H[®] BOLETIN TECNICO

TEMA: Sillas Serie RT/RTE Hasta 46K Libras de Capacidad

NO. PUBLICACION: SEU-9504SP

HENDRICKSON HA HECHO UN CAMBIO A LAS SILLAS DE LA SERIE RT

Figura 1
Silla RT

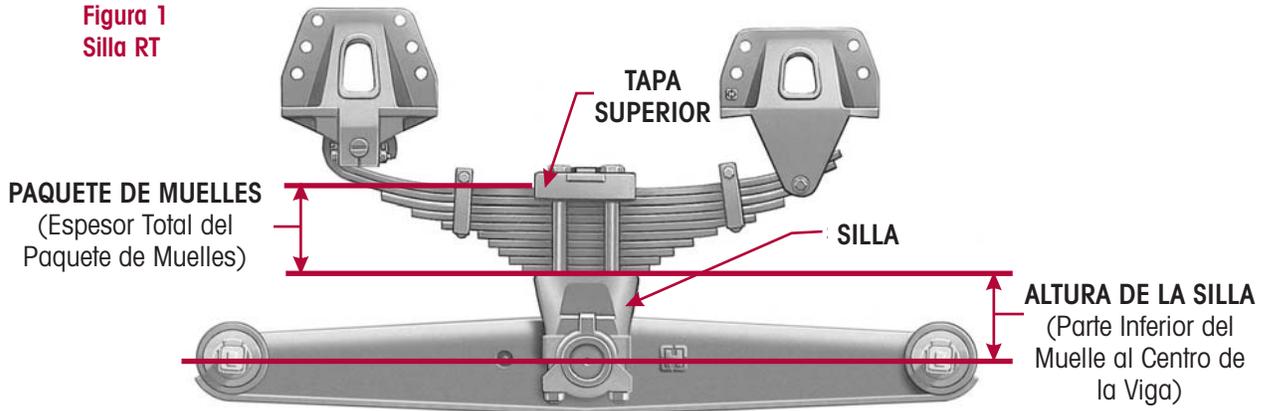
Hendrickson ha hecho un cambio a las sillas de la serie RT para mejorar la durabilidad y reducir el peso. A causa de estos cambios, se han liberado nuevos números de parte de fundición como se muestra abajo. Las sillas anteriores de 7.19" acomodaban ambos paquetes de muelles, el paquete de muelles de altura baja, 5.25" a 7.0" (RT-403) y el paquete de muelles de altura alta, 6.57" a 7.32" (RT-463). Estos diseños mejorados tienen fundiciones y números de parte únicos para la RT-403 y RT-463 con sillas de 7.19". Las sillas de 6" mantienen el mismo número de parte, pero también tienen nuevo número de fundición. El número de fundición está ubicado en la parte trasera de la silla. La hoja extendida o RTE-403 (paquete de muelles de altura baja) y RTE-463 (paquete de muelles de altura alta) son también afectados por este cambio.

- Las fundiciones nuevas **DEBEN** ser usadas con la **tapa superior 35064**, número de fundición **47880**. Las fundiciones anteriores ya no están disponibles.
